OGGETTO: - ISTANZA P.U.O. ASSUNTA A PROT. 16854 DEL 17.01.2022

- P.U.O. SETTORE 1 – DISTRETTO 06 – NUOVA SESTRI P. – CONFORME AL P.U.C. VIGENTE PER LA REALIZZAZIONE DI UNA G.S.V. DI GENERI ALIMENTARI CON AREE ACCESSORIE E PERTINENZIALI OLTRE AD OPERE DI SISTEMAZIONE IDRAULICA DEL T. CHIARAVAGNA (NUOVO ARGINE DX.), PARCHEGGIO E VERDE PUBBLICO - *in Via Albareto - Via Hermada a Genova - Municipio VI Medio Ponente.*

ARGOMENTO: - PARERE AI SENSI ART. 89 DEL D.P.R. 380/2001 – TRAS. INTEGRAZIONI -

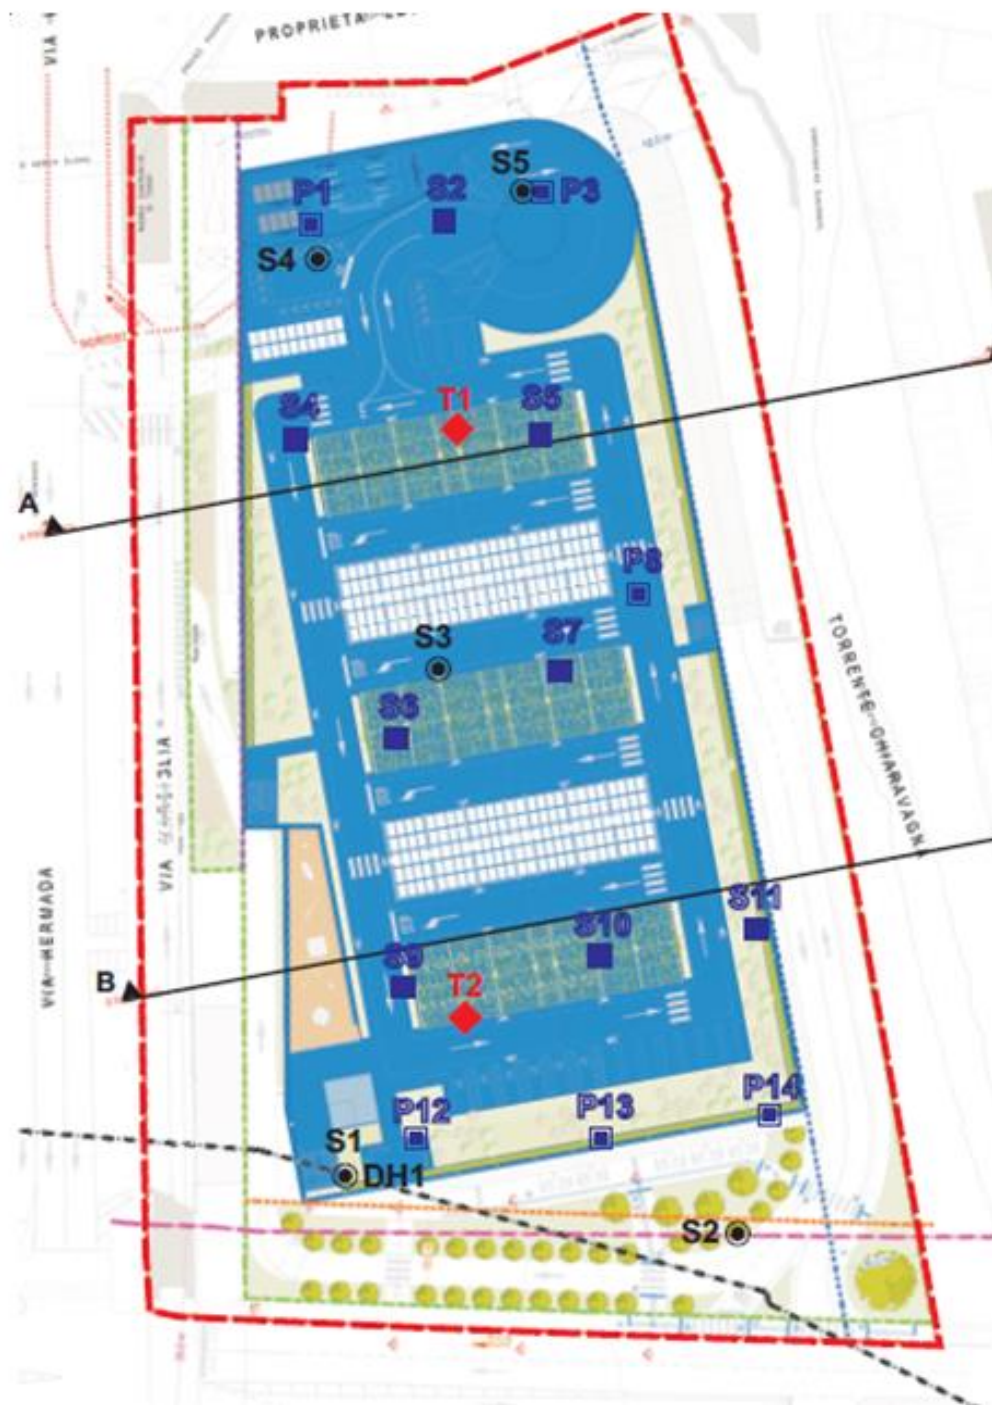
- **Verifica delle ripercussioni con edificato circostante (rampa di accesso Marina di Sestri, edificio Leonardo, ...) e verso la nuova opera arginale e conseguente programma/piano di monitoraggio geotecnico ed idrogeologico.**

Tutti i “punti” saranno costituiti da “prismi” con tipologia riportata nell’illustrazione seguente che verranno ancorati ad un’altezza indicativa di ca. 2,00 m dal piano di lavoro.

ESTRATTO DI P.U.O. - PLANIMETRIA CON UBICAZIONE PIEZOMETRI (P) ESISTENTI – RELATIVI ALLE CAMPAGNE GEOGNOSTICHE ESEGUITE NEL 2010

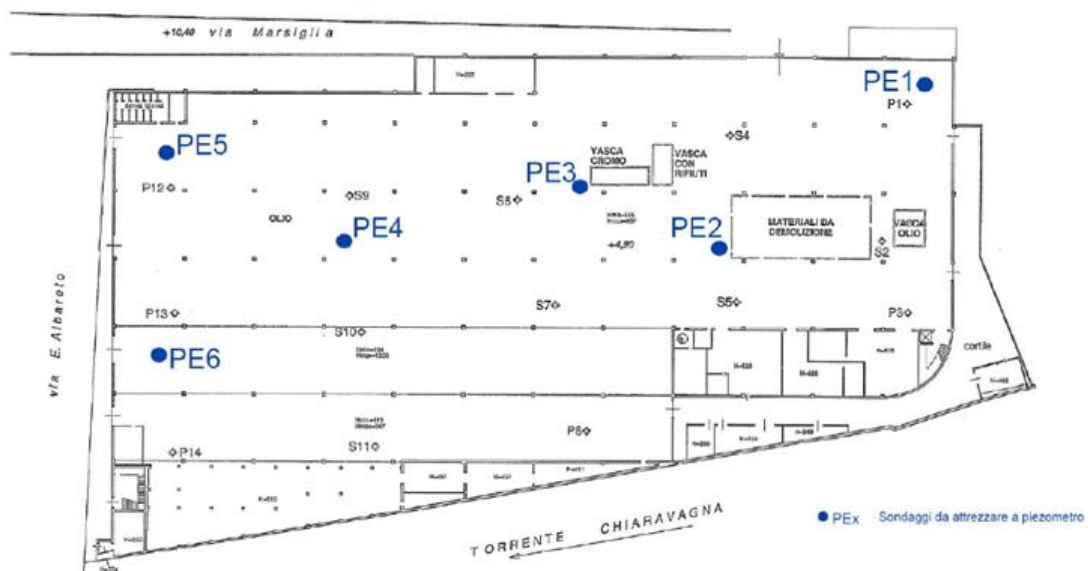
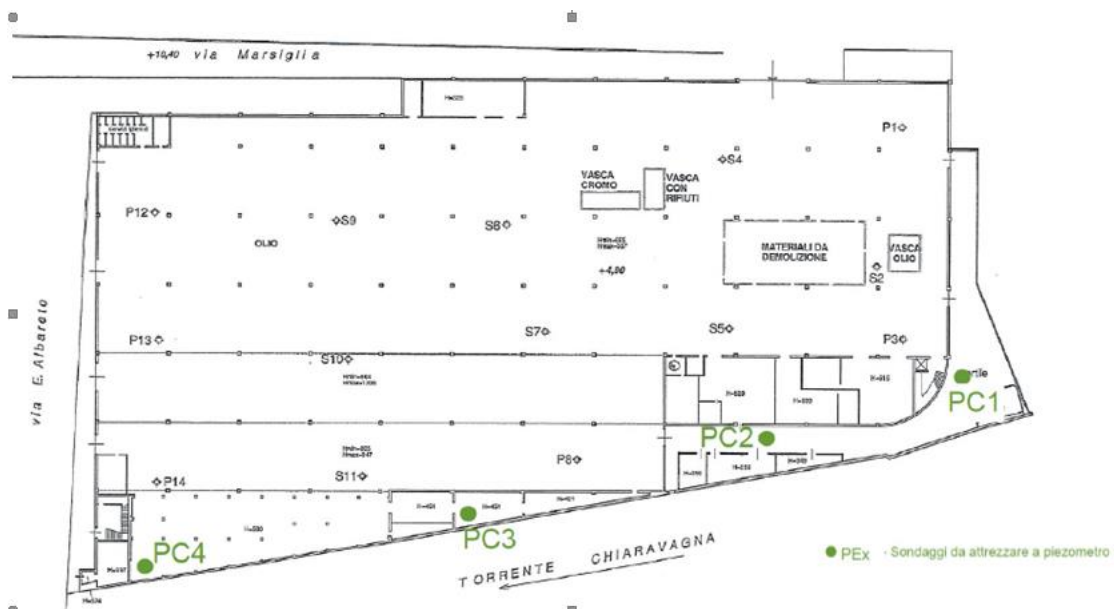
- **Analisi potenziali impatti sull'equilibrio idrogeologico conseguente alla realizzazione della volumetria interrata e riflessi sull'intorno in relazione, anche, alle orientazioni osservate della circolazione idrica sotterranea;**

Sull’attività specifica occorre far rilevare che il monitoraggio della falda è stato iniziato già nel 2010 con l’esecuzione delle precedenti campagne geognostiche, i cui dati sono stati riportati nella relazione geologica allegata al P.U.O.

I dati dei livelli piezometrici sono stati quindi aggiornati al 2022, a seguito di una

nuova campagna geognostica, i quali confermano l'andamento della falda e suo livello dal p.c..

In fase di cantierizzazione del progetto edilizio, verranno posizionati e realizzati 4 piezometri posti in punti non interferenti con gli scavi, al fine di verificare lo stato di consistenza della falda in fase di scavo e realizzazione del piano interrato (l'esatta ubicazione verrà ovviamente definita successivamente).

Le teste dei piezometri verranno munite di centralina di acquisizione dati per il monitoraggio in continuo della falda di cui trattasi.
